MER Lelystad Airport

Herstel invoergegevens, verwerken actuele inzichten en voorschriften,
effecten aansluitroutes

Bijlage 3 Definitieve ontwerp aansluitroutes

Reactie op voorstellen consultatietrajecten Lelystad Airport

Figuur 4-6 Nieuw ontwerp voor wachtgebied

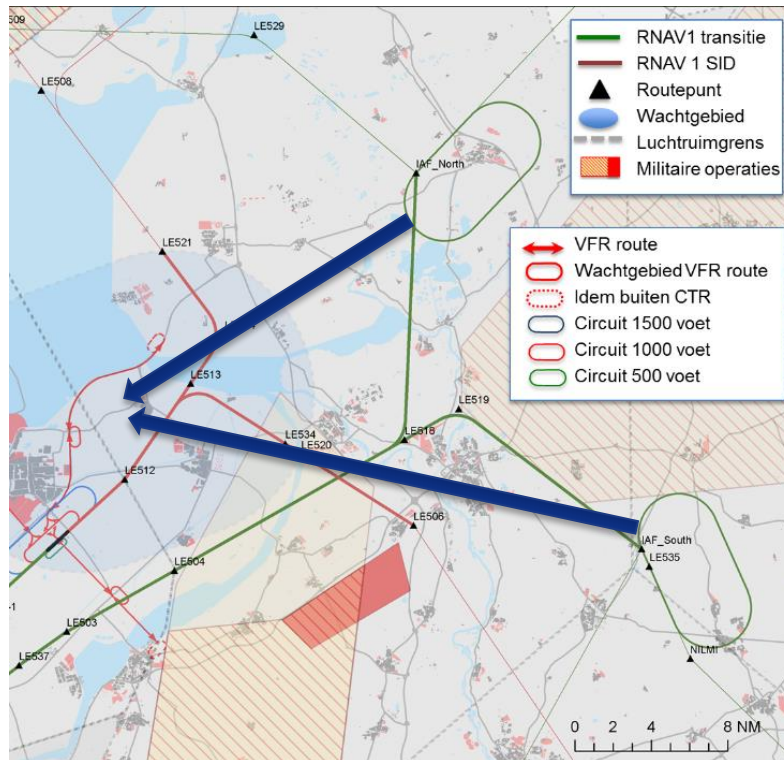
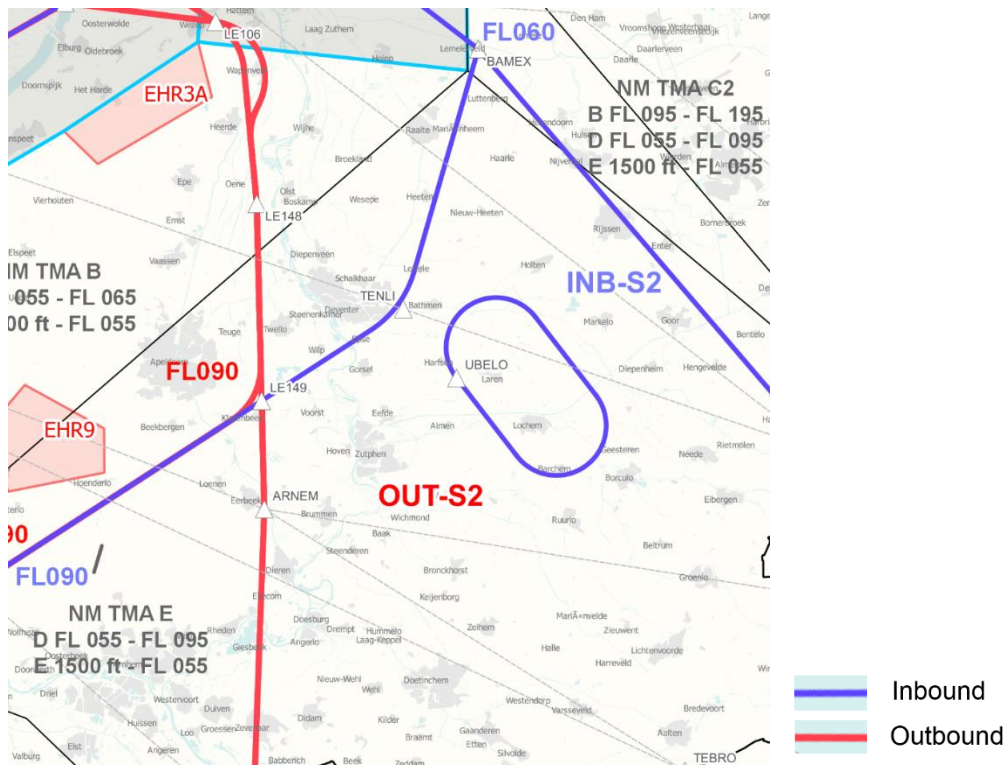
Over de hoogtes en locaties van de wachtgebieden zijn veel zorgen geuit door zowel luchtruimgebruikers als omwonenden. Luchtruimgebruikers hebben voorgesteld beide

wachtgebieden bij de IAF Noord (Steenwijkerland) en IAF Zuid (Lemelerveld) te vervangen door een enkel wachtgebied boven het vliegveld Lelystad, in lijn met de situatie bij de luchthaven Eindhoven, zodat het luchtruim in de omgeving van IAF Noord en IAF Zuid niet beperkt wordt voor zweefvliegen. Daarbij wordt voorgesteld een nieuw wachtgebied voor twee vliegtuigen boven vliegveld Lelystad te realiseren, onder wachtgebied ARTIP van Schiphol. Onderstaande figuur toont het geconsulteerde ontwerp voor de wachtgebieden en geeft schematisch het voorstel weer voor het verplaatsen van de wachtgebieden naar ARTIP.

Er is er een alternatieve oplossing gevonden die voldoet aan de uitgangspunten, en tegemoet komt aan zorgen van de omgeving. Dit houdt in het verplaatsen van wachtgebieden bij Steenwijk en Lemelerveld door één andere - hoger gelegen - locatie boven de noordelijke Achterhoek (in NM TMA E). Gelet op de ervaringen bij Eindhoven wordt verwacht dat het wachtgebied ongeveer 1 keer per kwartaal wordt gebruikt. Deze oplossing beperkt de overlast voor omwonenden doordat dit wachtgebied op FL090 gerealiseerd wordt in plaats van FL060 (of te wel op 2.700 meter in plaats van 1.800 meter), en wordt mogelijke overlast bij Steenwijkerland, Weerribben en Lemelerveld gereduceerd. Hiermee wordt tegemoet gekomen aan wensen van zowel bewoners als luchtruimgebruikers. Figuur 4-6 toont het ontwerp van het nieuwe wachtgebied.

Figuur 4-8 Geconsulteerd ontwerp sector 1 bij zuidwestelijk baangebruik

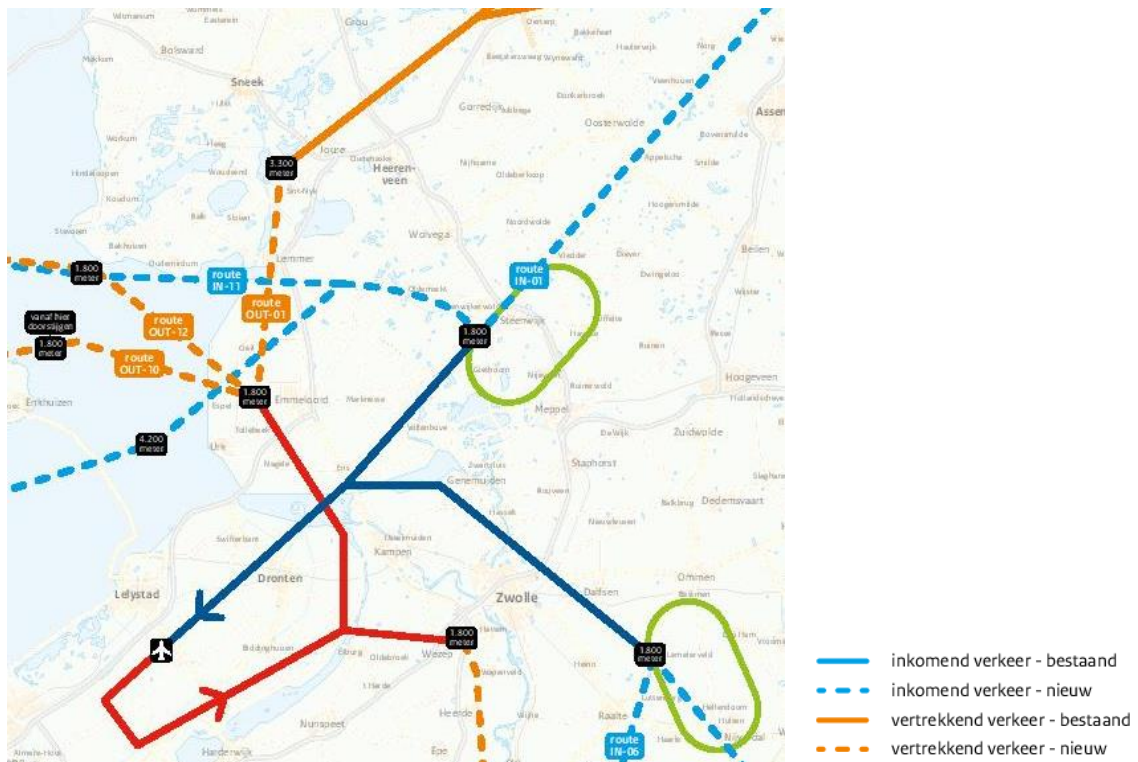
Zowel de bewonersdelegatie als de provincie Friesland hebben diverse voorstellen gedaan om de route van Lelystad Airport vanuit en naar het noorden aan te passen. Dit heeft met name betrekking op het toepassen van glijvluchtnaderingen, het ontzien van Lemmer, en natuurgebied de Weerribben. Zie Figuur 2-1 (pagina 5) voor een illustratie van de vijf luchtruimsectoren in Nederland.

De nadering vanuit sector 1 zal in de praktijk in glijvlucht worden uitgevoerd mits dit niet leidt tot interferentie met Schiphol verkeer. Het volledig ontwerpen van de route als CDA naar Lelystad is echter niet mogelijk, omdat een vlucht die een CDA uitvoert in zijn dalprofiel rekening houdt met een ononderbroken, onverstoorde daling. Dit vereist dat het gebied vanaf de hoogte waarop de daling wordt ingezet vanuit sector 1 tot de hoogte van de IAF (Steenwijkerland), het punt waar vliegtuigen het luchtruim rondom Lelystad binnen vliegen, vrij is van ander verkeer. Dit is in het geval van de route naar IAF Noord een dusdanig groot gebied waar veel Schiphol verkeer vliegt dat deze onverstoorde nadering niet kan worden gegarandeerd en dus interferentie met Schiphol verkeer kan optreden.

Figuur 4-10 Geconsulteerd ontwerp sector 2 bij zuidwestelijk baangebruik

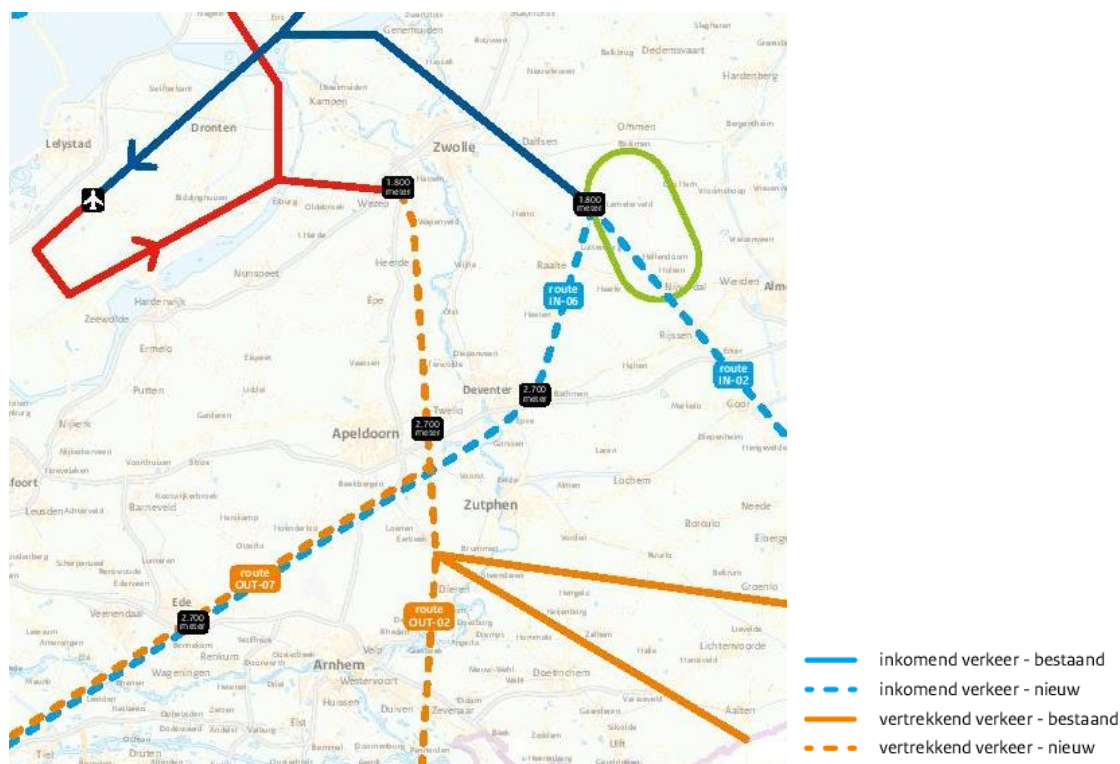
Verkeer vanuit sector 2 zal in de praktijk vanaf RKN (grens met Duitsland) een glijvlucht maken tot Zwolle. Dit verkeer zal hoger vliegen over IAF Zuid nabij Lemelerveld dan in het geconsulteerde ontwerp. Omdat bij bepaalde weerscondities (zoals flinke meewind) het kan voorkomen dat een vliegtuig boven FL060 uitkomt bij IAF Zuid, is de afspraak gemaakt dat er bij IAF Zuid gevlogen wordt op een hoogte van FL060 of hoger. Daarmee wordt invulling gegeven aan de wens van de bewonersdelegatie en de provincie Overijssel.

Vanaf Zwolle wordt in de praktijk een glijvlucht gemaakt naar de baan bij zuidwestelijk baangebruik. Dit is niet geheel mogelijk bij noordoostelijk baangebruik, aangezien er dan deels horizontaal moet worden gevlogen boven Flevoland, onder de Schiphol TMA.

Figuur 4-14 Geconsulteerd ontwerp sector 4 en 5

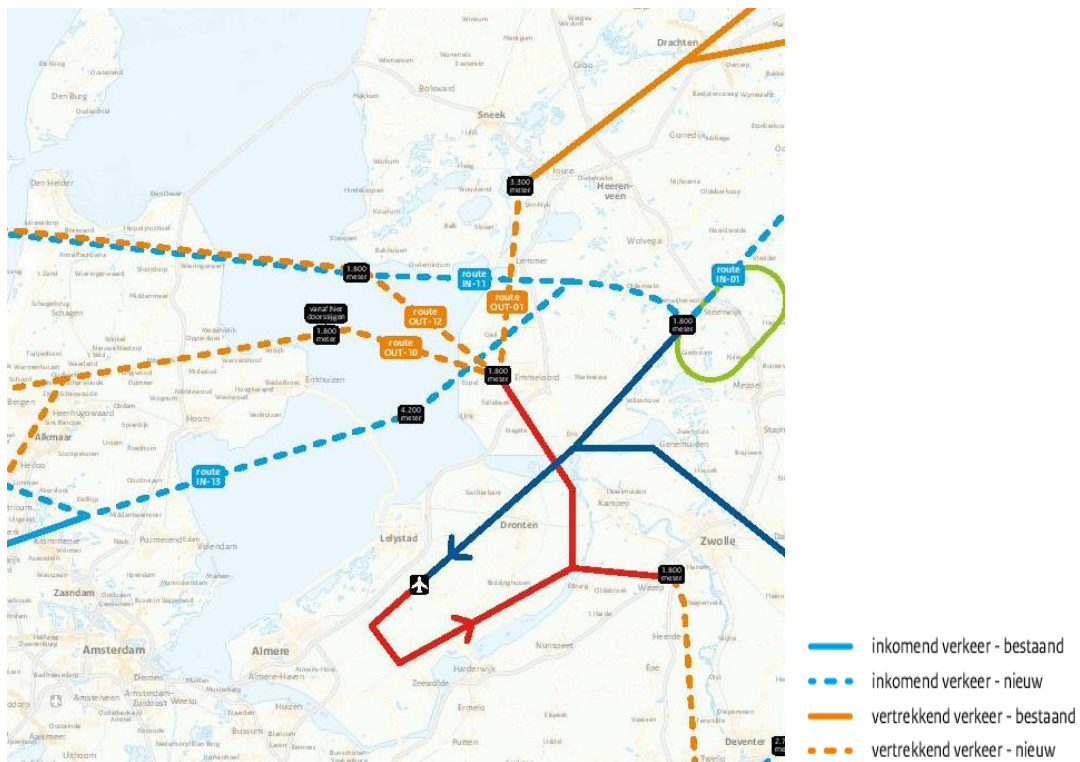
Er zijn diverse voorstellen gedaan voor het wijzigen van de routes naar het westen en zuidwesten. Provincie Friesland en de bewonersdelegatie hebben het voorstel gedaan om IN-11 en OUT-12 te laten vervallen en daarvoor in de plaats IN-13 en OUT-10 te gebruiken van en naar het westen en zuidwesten (sector 4 en 5), zodat met name Friesland wordt ontzien. Via de internetconsultatie is gevraagd OUT-10 en OUT-12 te verplaatsen naar de Noordzee (zie onderstaande figuur). Onderstaand de voorstellen nader toegelicht en voorzien van een reactie.

De Friese overheden hebben daarnaast gevraagd om verdere routeoptimalisaties zodat de routes van en naar sector 4 en 5 niet over Friesland gaan, ook rekening houdend met een nauwkeurigheidsmarge van 1,5 kilometer. Bij het verplaatsen van de route in zuidelijke richting komt deze in de buffer van het verkeersleidingsgebied Schiphol te liggen (Schiphol TMA). Conform internationale standaarden moet het verkeer tenminste 2,5 nautische mijlen vrij zijn van naburig luchtruim (dit is exclusief de navigatienauwkeurigheid van het vliegtuig van 1 nautische mijl). Dit verzoek kan daarom niet ingewilligd worden. Het verleggen van IN-13 ten zuiden van Espel is niet mogelijk, omdat dit òf interfereert met inbound Schipholverkeer, òf de bocht niet haalbaar wordt bij IAF Noord.

In het huidige routeconcept is, na veelgehoord commentaar en ingediende voorstellen, de route geoptimaliseerd, zodat de Weerribben grotendeels wordt ontzien. IN-13 bevat nu een grotere bocht richting IAF Noord.

Figuur 2-1 Geconsulteerd ontwerp Lelystad CTR

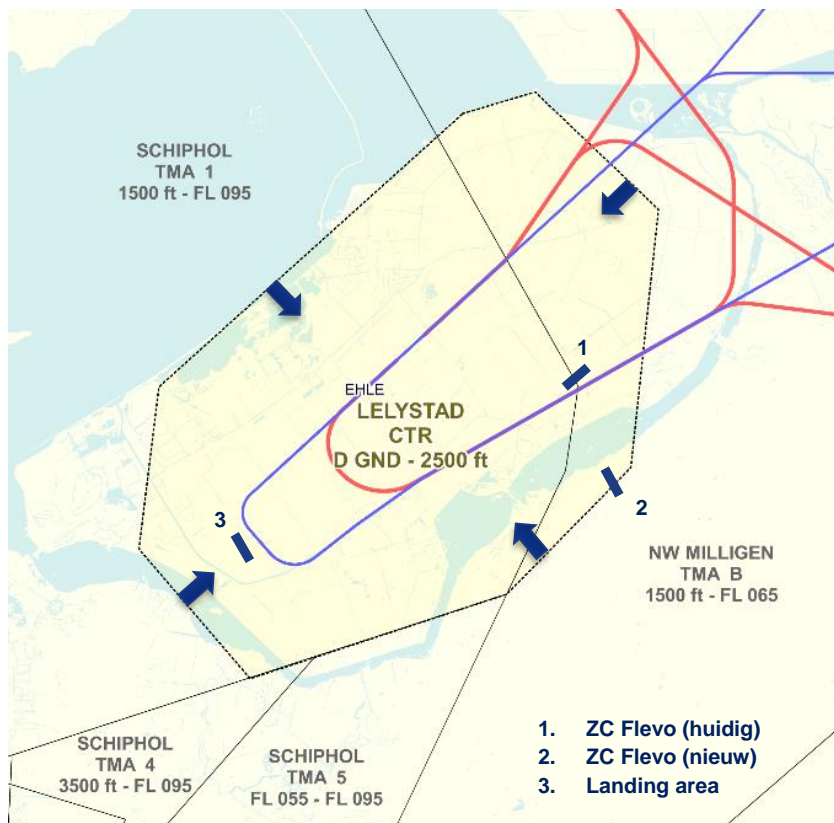
- Voorstel 1: Noordwestelijke corridor vrijlaten over land voor kleine luchtvaart
- Voorstel 2: Zo klein mogelijke CTR
- Voorstel 3: Simulated Forced Landing area dient te blijven bestaan
- Voorstel 4: Nieuwe locatie ZC Flevo buiten CTR
- Voorstel 5: Huidige locatie ZC Flevo buiten CTR / TMA

Figuur 2-2 Geconsulteerd ontwerp Lelystad TMA

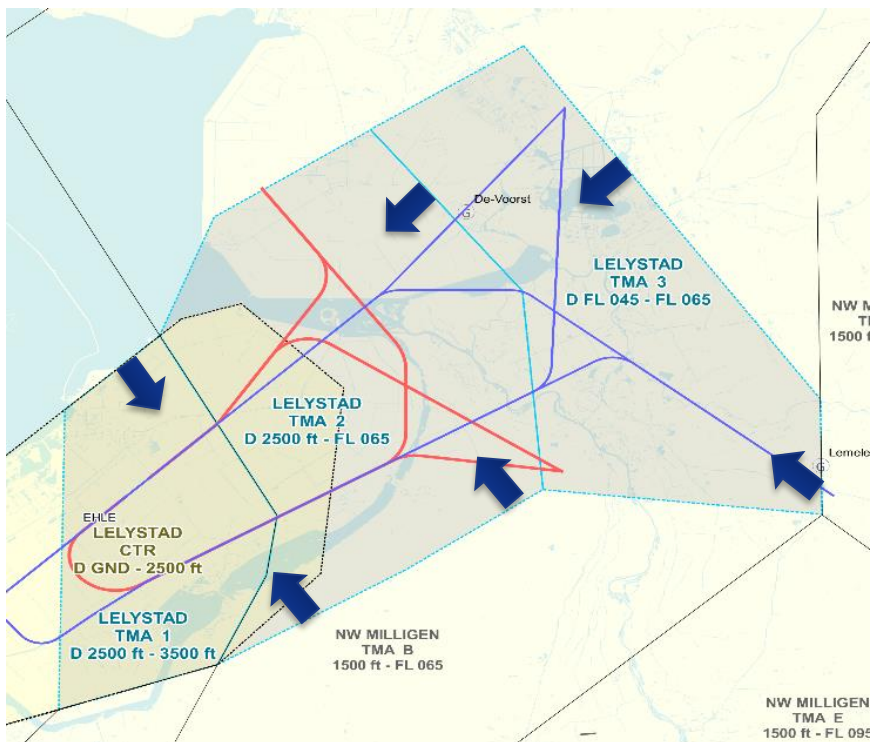
- Voorstel 6: IAF Zuid verplaatsen
- Voorstel 7: Oost grens Lelystad TMA richting westen verschuiven
- Voorstel 8: Verkleinen Lelystad TMA
- Voorstel 9: TMA 2/3 grens richting zuidwesten
- Voorstel 10: TMA 1 en 2 ondergrens 3000 ft, TMA 3 ondergrens FL055
- Voorstel 11: TMA 2 verkleinen of verhogen bij Harderwijk
- Voorstel 12: RMZ/TMZ in TMA 3
- Voorstel 13: TMA klasse E i.p.v. klasse D

Figuur 2-3 Geconsulteerd ontwerp van wachtgebieden

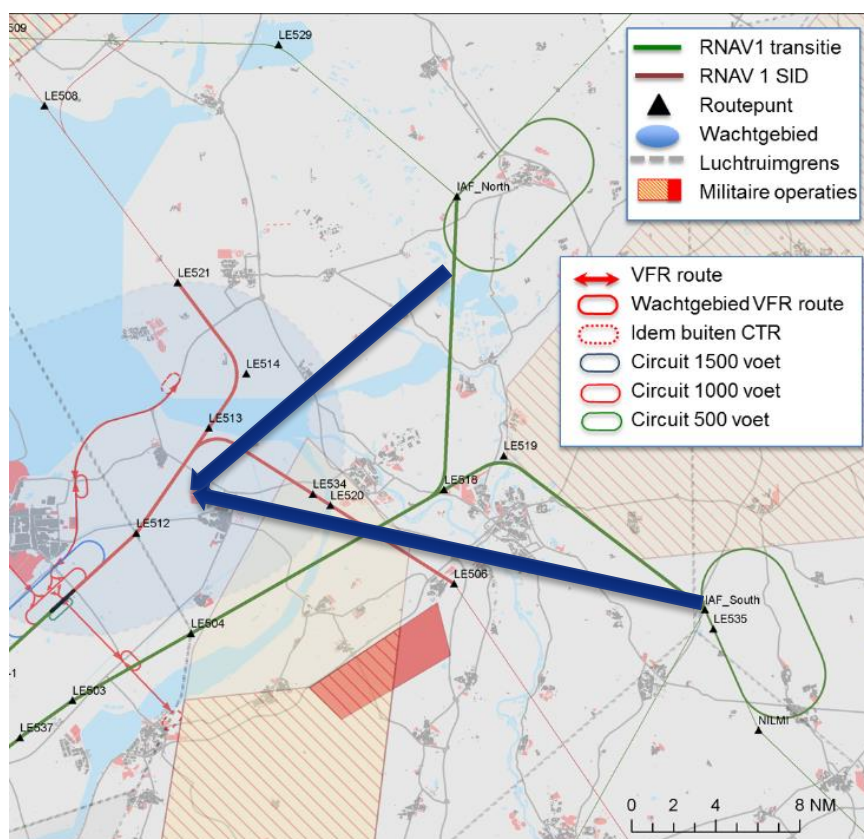
- Voorstel 14: Wachtgebieden verplaatsen naar ARTIP
- Voorstel 15: ARTIP naar FL080

Figuur 2-4 Voorstellen t.b.v. behoud valschermspringen Teuge

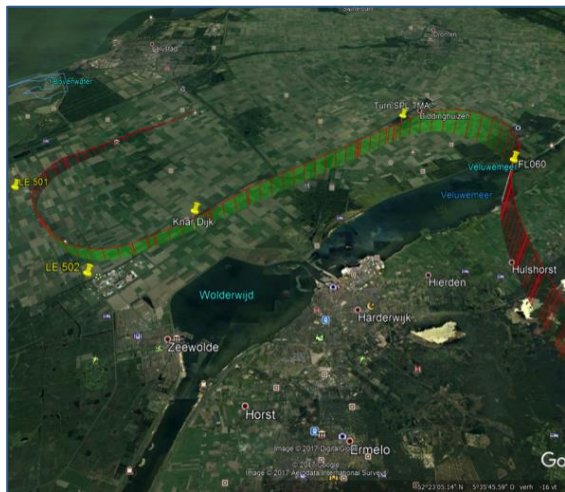
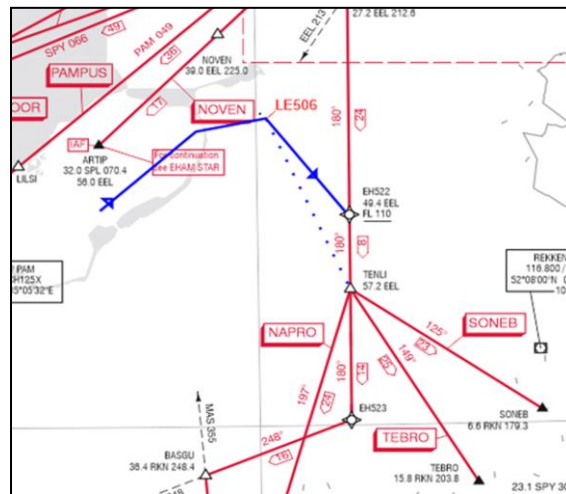
- Voorstel 16: NM TMA B/CTA Amsterdam verhogen
- Voorstel 17: Gebruik Standard Instrument Departure route Eelde
- Voorstel 18: B++ variant

Figuur 2-5 De luchtruimclassificatie van de NM TMA's

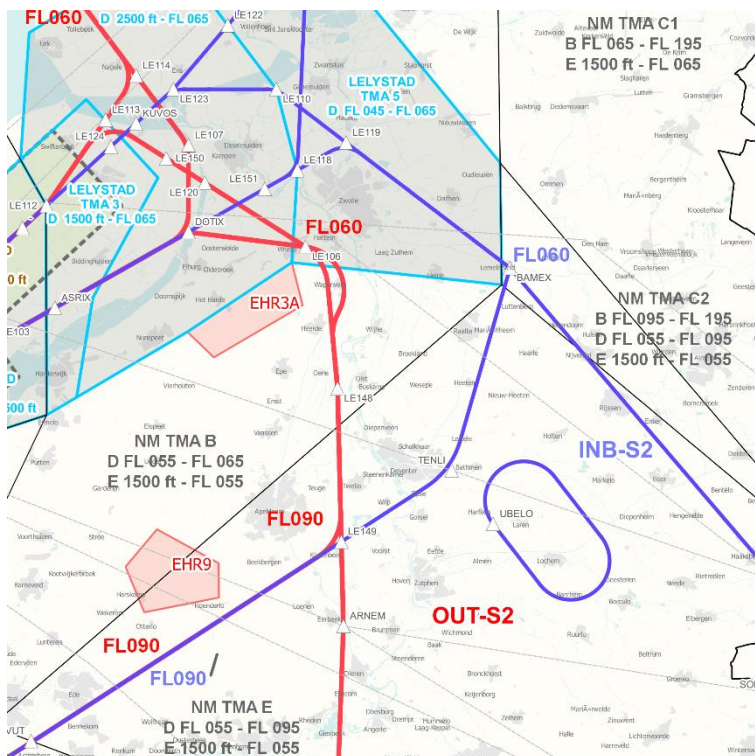
- Voorstel 21: Houd de NM TMA's klasse E
- Voorstel 22: Wijzig alleen het luchtruim rond de routes en pas RMZ/TMZ toe

Figuur 2-2 Geconsulteerde ontwerp sector 1 bij zuidwestelijk baangebruik

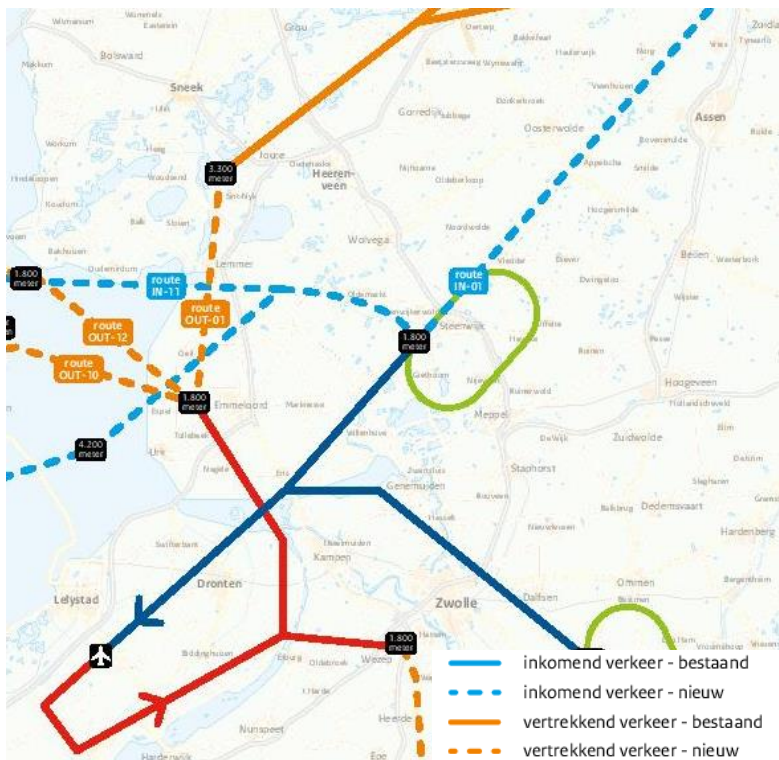
- Voorstel 2: CDA vanaf FL180 naar IAF Noord op FL060 (voor IN-01)
- Voorstel 3: Verhogen entry point IAF Noord (voor IN-01)
- Voorstel 4: CDA vanaf IAF Noord (voor IN-01)
- Voorstel 5: Ontzien van Lemmer door OUT-01 te verschuiven

Figuur 2-3 Geconsulteerde ontwerp sector 2 bij zuidwestelijk baangebruik

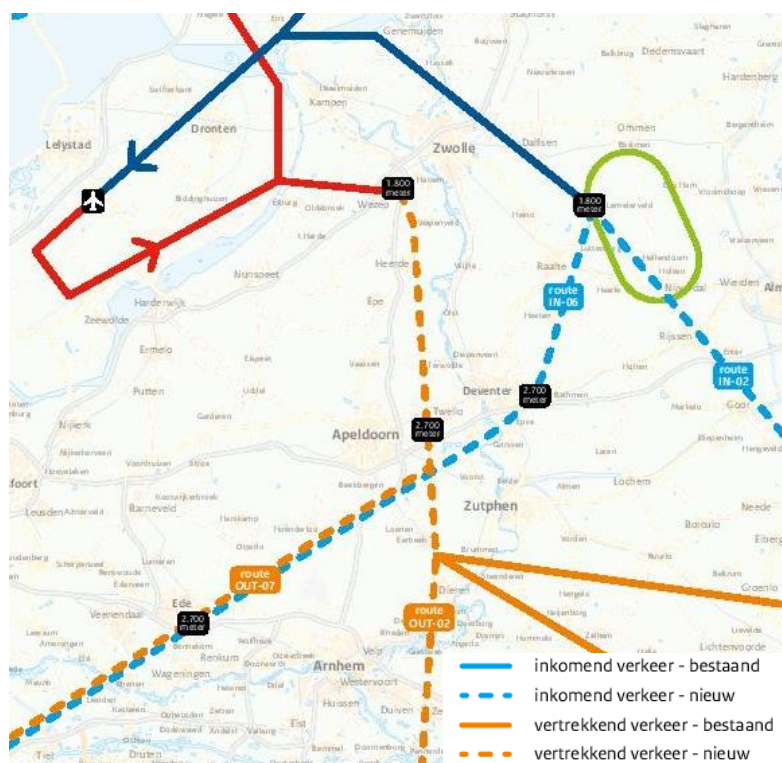
- Voorstel 6: CDA vanaf RKN naar IAF Zuid (voor OUT-02)
- Voorstel 7: Inkomend verkeer laten kruisen boven het uitgaande verkeer (t.a.v. OUT-02).
- Voorstel 8: Aansluiting op Eelde SID
- Voorstel 9: Aansluitroute OUT-02/OUT-07 Wezep-Apeldoorn (IJssel)
- Voorstel 10: Aansluitroute IN-06/OUT-07 Ede en omgeving

2.3.5 Voorstel 10: Aansluitroute IN-06/OUT-07 Ede en omgeving

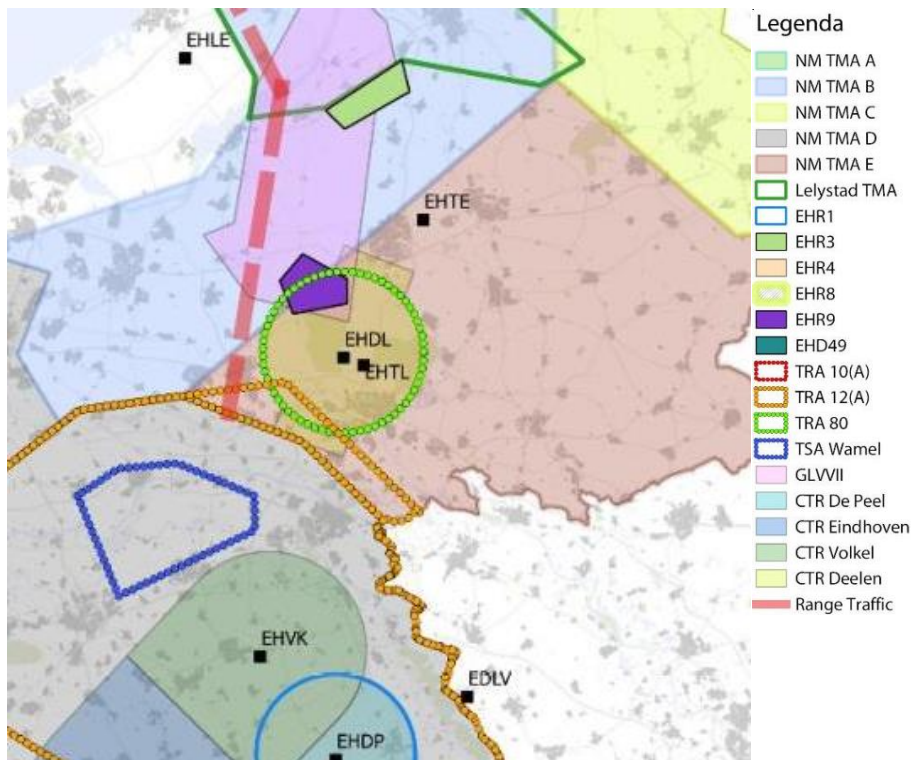
Via de internetconsultatie is gevraagd of routes boven Ede (OUT-07/IN-06) kunnen aangepast, zodat deze niet boven gemeente Ede lopen.
